Benennung: **Gleitbuchse**

Alois Kober GmbH
Maschinenfabrik

Ident-Nr.	Klass.-Nr.
357.531	4.109.02

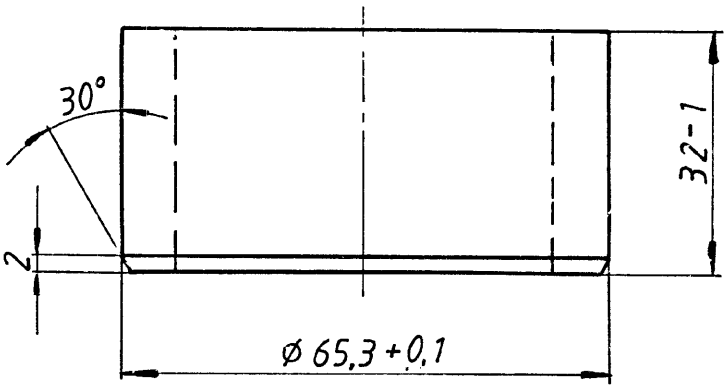
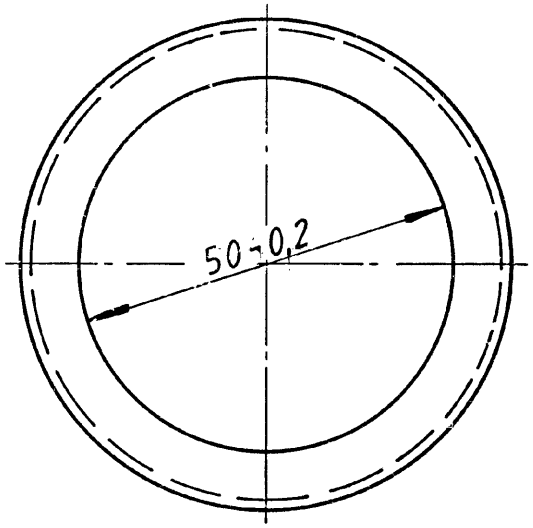
Zust.	Änderungstext
a	Werkstoff PA B64 KF 30 M2 war PA 6.6 mit MoS2, 50-0,2 war 50 ±0,1
